Verslag huishoudelijke elektrische installatie op laagspanning en zeer lage spanning

Referentie: 012-20260424-05	Datum controle: 24/04/2026
Keurder: 012

Eigenaar: Onbekend	EAN-code: Onbekend
Adres installatie: Hazepad 16, 2350 - Vosselaar	Nummer teller(s): 62895535
Distributienetbeheerder installatie: Fluvius	
Datum uitvoering installatie: <input checked="" type="checkbox"/> Vóór 01/10/1981 <input type="checkbox"/> Tussen 01/10/1981 en 01/06/2020 <input type="checkbox"/> Vanaf 01/06/2020	
Type: <input checked="" type="checkbox"/> Wooneenheid <input type="checkbox"/> Niet-huishoudelijk <input type="checkbox"/> PV <input type="checkbox"/> Batterij <input type="checkbox"/> Laadpaal

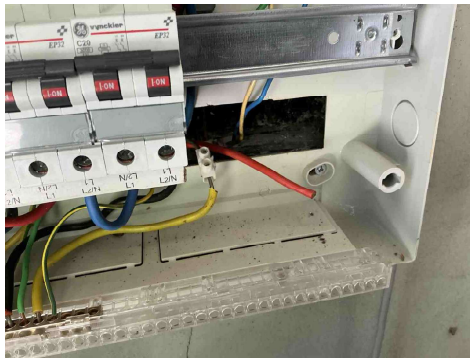
B17 - De voedingsspanning is niet op elk bord vermeld (Boek 1: 3.1.3.3).
Opmerking: Oa bord 1

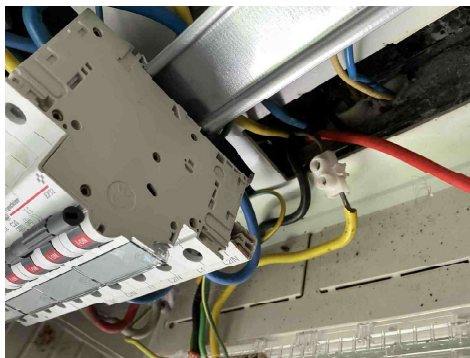
T21 - Het elektrisch materieel is niet geplaatst volgens de voorschriften van de fabrikant/ regels van goed vakmanschap . (Boek 1: 1.4.1.3)
Opmerking: Oa vijzen niet afgedekt bord 1, geleiders niet afgedekt bord 1, kamgeleider niet afgedekt bord 1

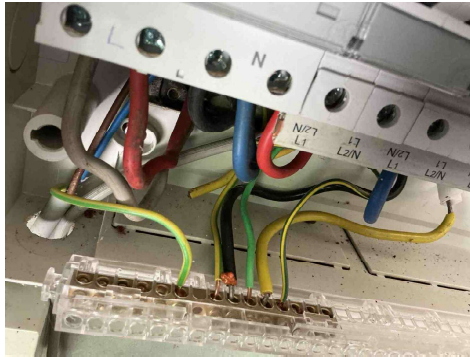
T21 - Het elektrisch materieel is niet geplaatst volgens de voorschriften van de fabrikant/ regels van goed vakmanschap . (Boek 1: 1.4.1.3)

Opmerking: Oa vijzen niet afgedekt bord 1, geleiders niet afgedekt bord 1, kamgeleider niet afgedekt bord 1

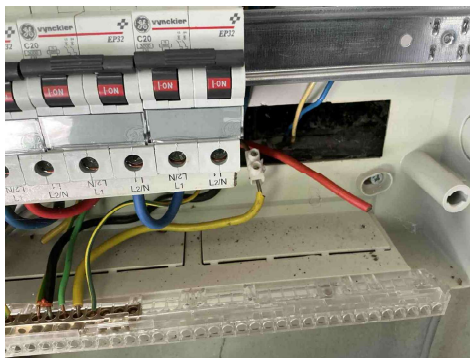
T21 - Het elektrisch materieel is niet geplaatst volgens de voorschriften van de fabrikant/ regels van goed vakmanschap . (Boek 1: 1.4.1.3)

Opmerking: Oa vijzen niet afgedekt bord 1, geleiders niet afgedekt bord 1, kamgeleider niet afgedekt bord 1

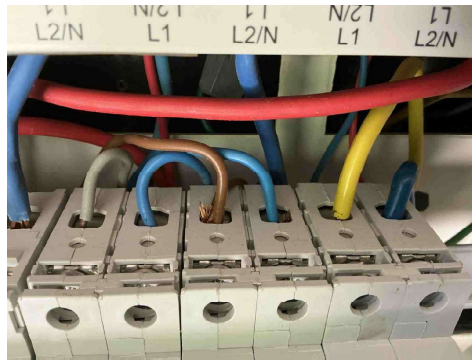
C35 - Er zijn doorverbindingen gemaakt met lusterklemmen; er kon niet aangetoond worden dat deze klemmen geschikt zijn voor de aanwezige spanning, stroom en draadsectie en dat ze "CE" zijn (Boek 1: 1.4.2.1.),

Opmerking: Oa bord 1

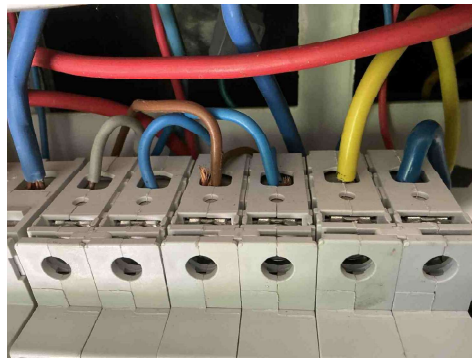
B16 - De interne soepele geleiders zijn niet aan beide uiteinden voorzien van samenknijpende hulzen of evenwaardig (Boek 1: 5.3.5.5).

Opmerking: Oa bord 1

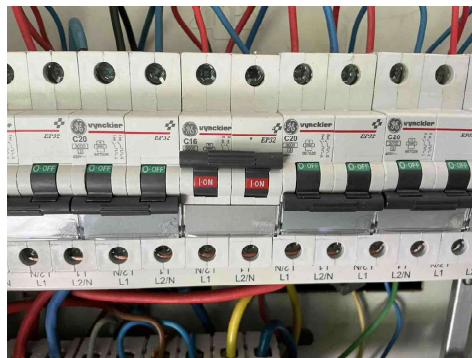
C07 - Stroombanen uitgevoerd door middel van parallel verbonden leidingen hebben niet dezelfde kenmerken zoals type, sectie, lengte, plaatsingswijze (Boek 1: 4.4.3.4).

Opmerking: Oa bord 1

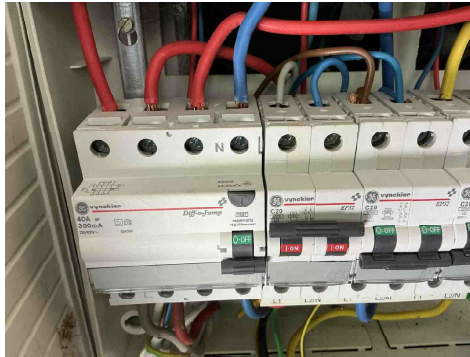
I01 - De waarde van de isolatieweerstand per kring dient tenminste 0,50 Mohm (1000 x Utest) te zijn (Boek 1: 6.4.5.1).
Opmerking: Oa 0,005 automatisch 5 en onder rij 1

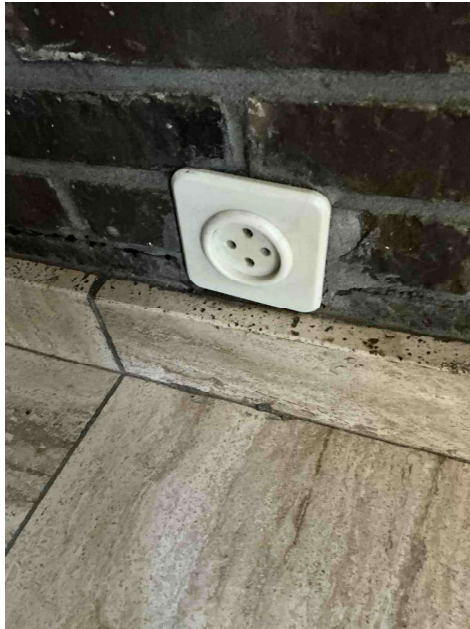
A20 - Er bevindt zich een contactdoos zonder beschermingsgeleider in de elektrische installatie. Deze is niet geplaatst achter een differentieelstroombeschermingsinrichting met grote (max. 30mA) of zeer grote (max. 10mA) gevoeligheid.

Opmerking: Oa algemeen

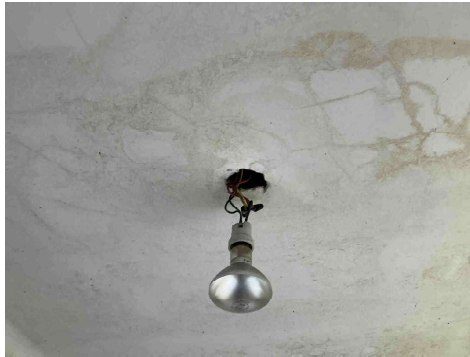
T09 - Bepaalde contactdozen en/of schakelaars zijn beschadigd (Boek 1: 1.4.1.3).

Opmerking: Oa living

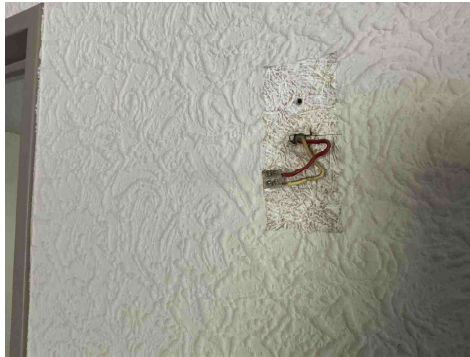
C21 - Het gebruik van geleiders van het type VOB, zonder bijkomende afscherming is niet toegestaan (Boek 1: 5.2.9.6).
Opmerking: Oa kelder

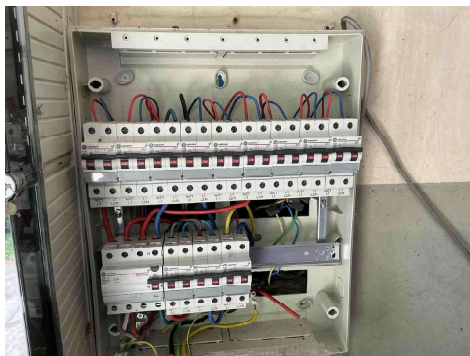
C21 - Het gebruik van geleiders van het type VOB, zonder bijkomende afscherming is niet toegestaan (Boek 1: 5.2.9.6).
Opmerking: Oa kelder
